HENVENDELSER MODTAGET I SUPPLERENDE HØRING

**NY SUPPLERENDE HØRING
AF TILLÆG 1 TIL LOKALPLAN 489
NUUKS PLADS METROSTATIONSPLADS**

Metroselskabets bemærkninger til supplerende høring af tillæg 1 til lokalplan 489 Nuuks Plads Metrostationsplads

Dokument nr.: ARL-0-AR-EKSPR-Nup-TGN-311
Ver.: 2.0

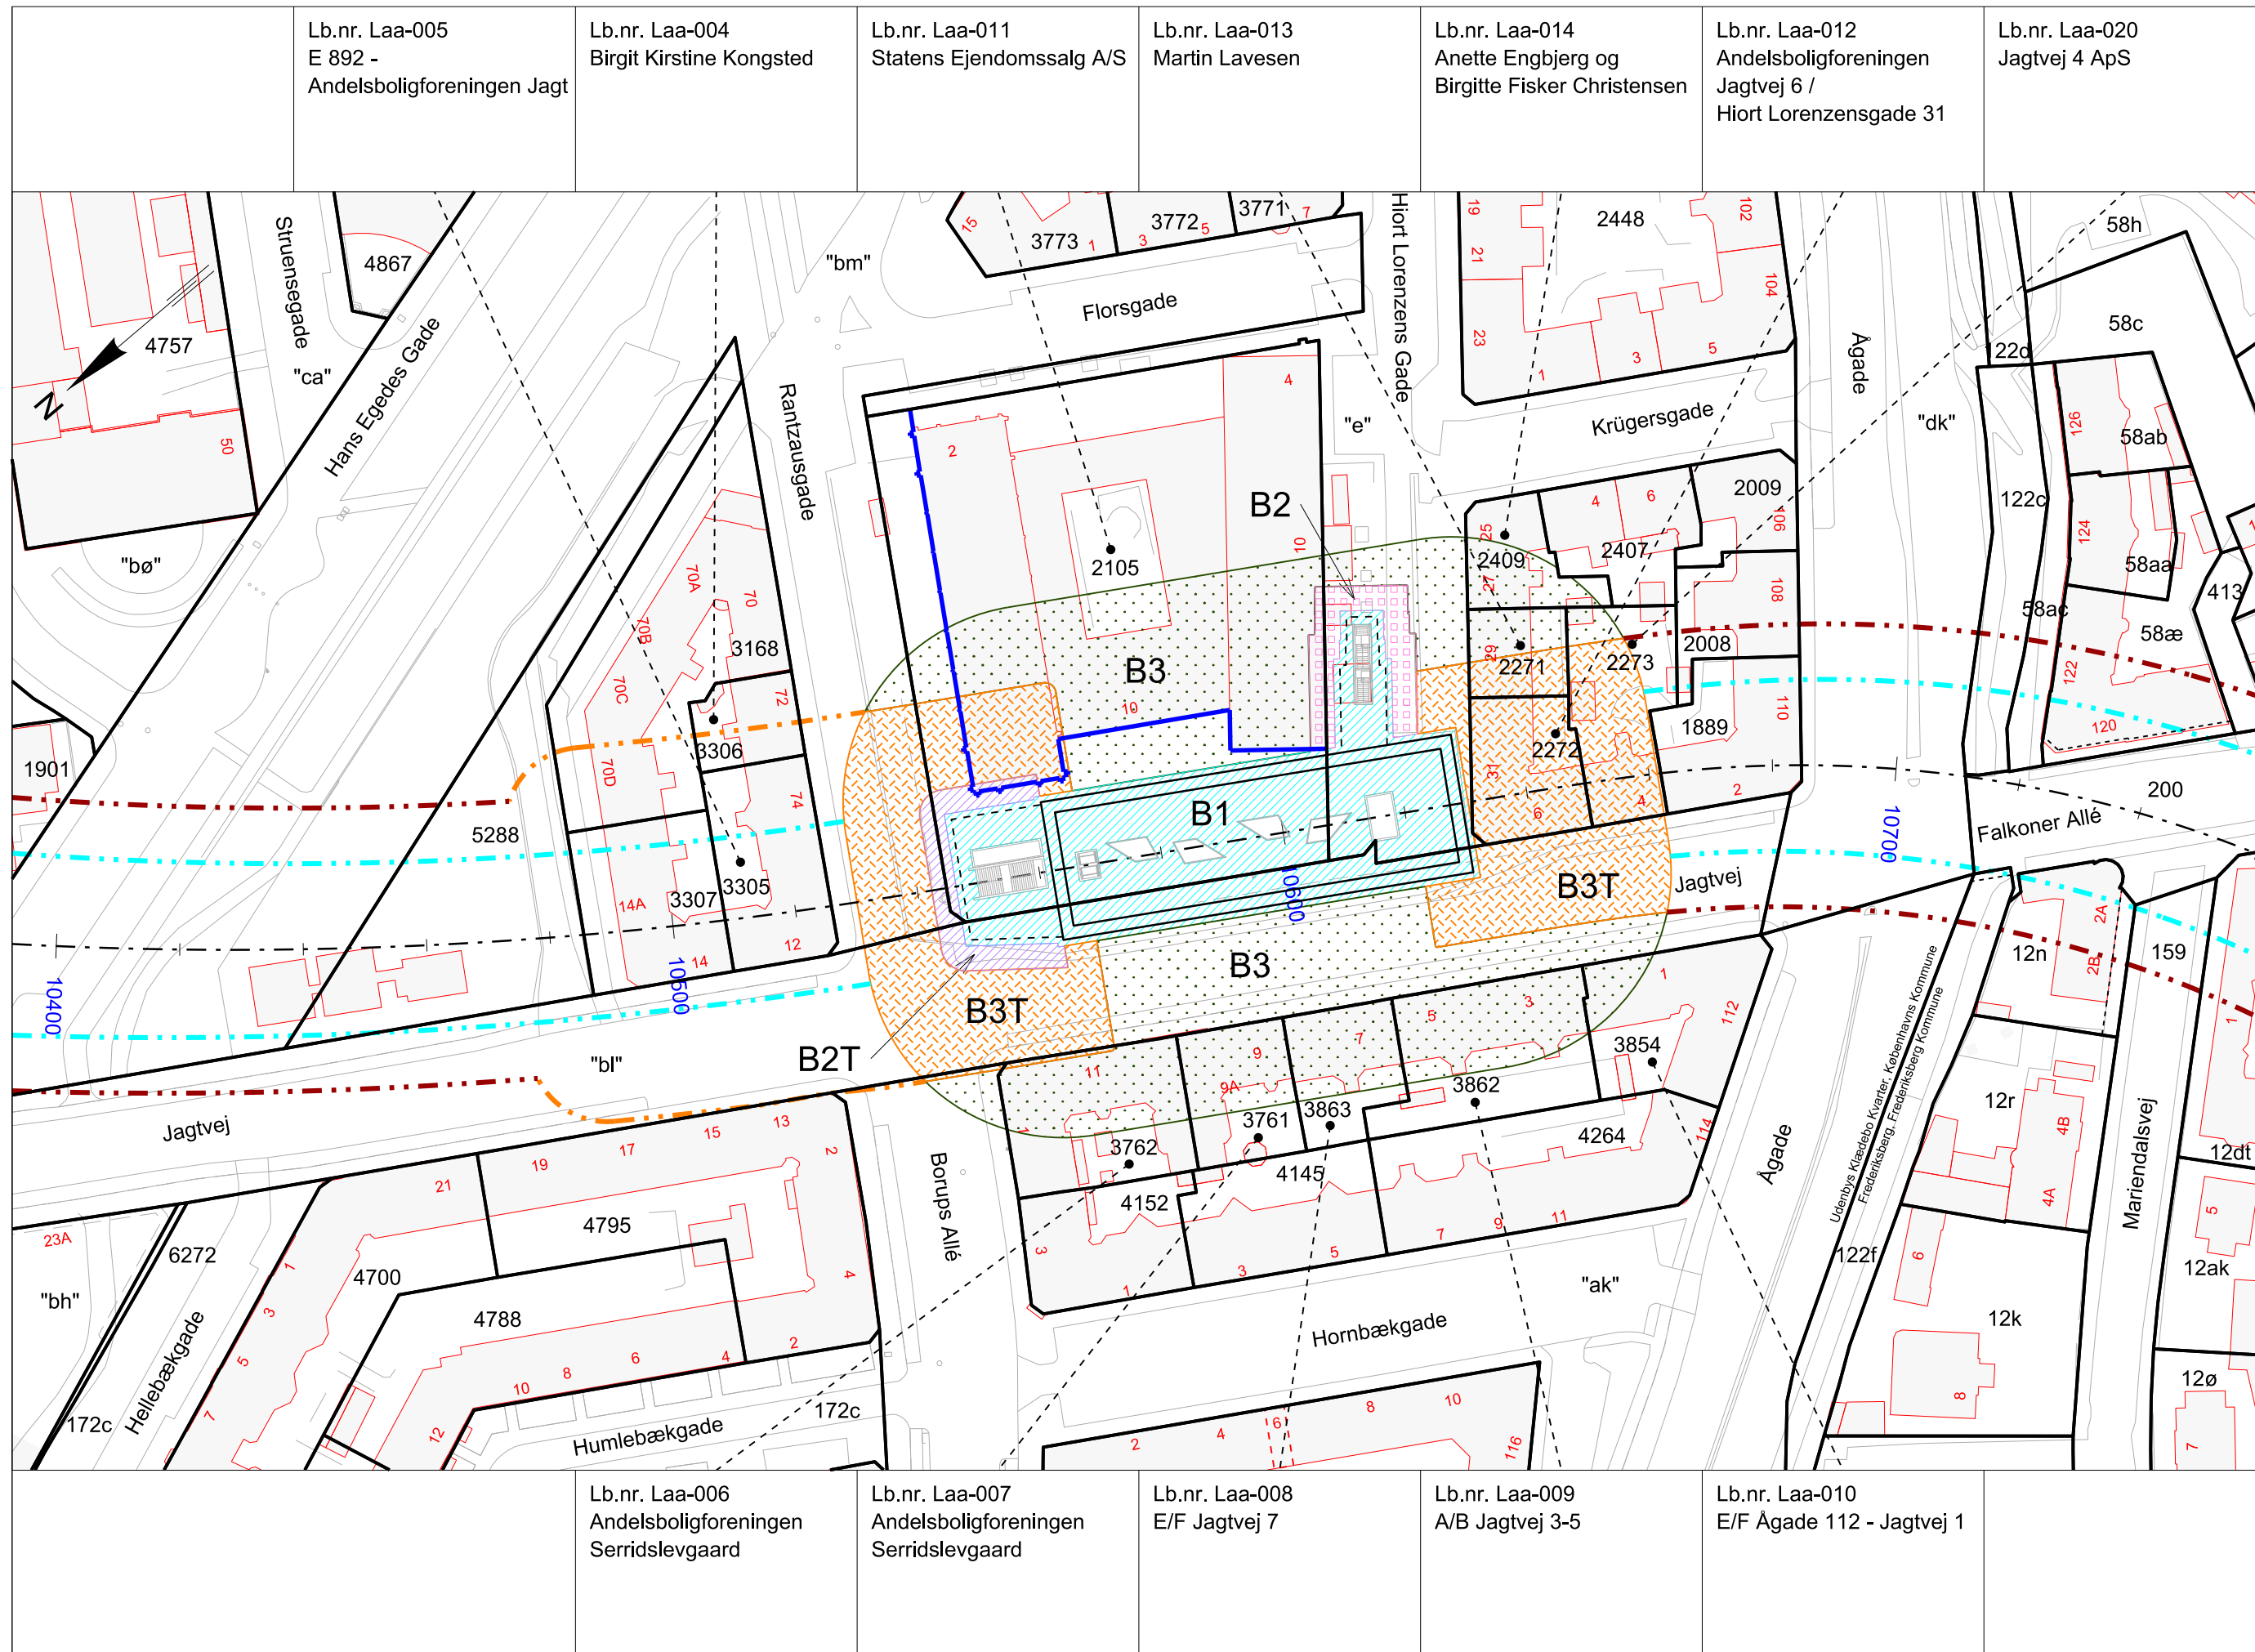
Det fremgår ikke tydeligt af materialet til den supplerende høring, om en flytning af facadelinjen medfører, at byggeriet til dels placeres inden for metroen belastningszone A1. Inden for zone A1 tillades en maksimal belastning på 20 kPa.

Såfremt byggeriet fortsat udelukkende placeres inden for belastningszone A2, har Metroselskabet ingen bemærkninger til supplerende høring, jf. notatet fra 2L. Hvis byggeriet til dels placeres inden for belastningszone A1, vil det medføre, at der på ny redegøres for, at servitutens bestemmelser ikke overskrides.
